改善箇所説明図

(車軸とスプリングシートとの結合部)

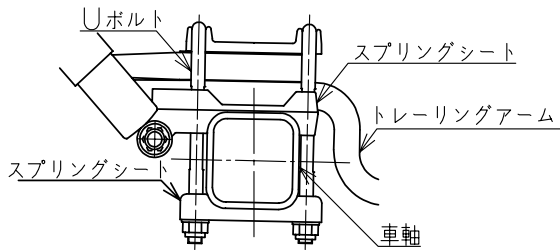
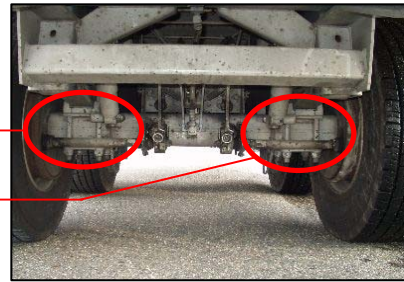
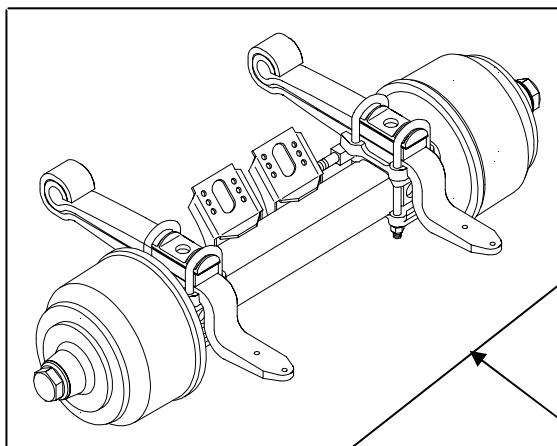
空気バネ式緩衝装置を装着したトレーラで、車軸とスプリングシートをUボルトのみで固定している車輛において、固定方法が不適切なため、Uボルトが弛み車軸とスプリングシートが干渉するものがある。そのため、そのまま使用を続けると、車軸が磨耗し、亀裂が発生して、最悪の場合、車軸が折損し、走行不能となるおそれがある。

改善の内容

全車両、車軸とトレーリングアームASSYを対策品に変更する。

改善前	改善後
<p><クランプタイプ></p>	<p><溶接タイプ></p>
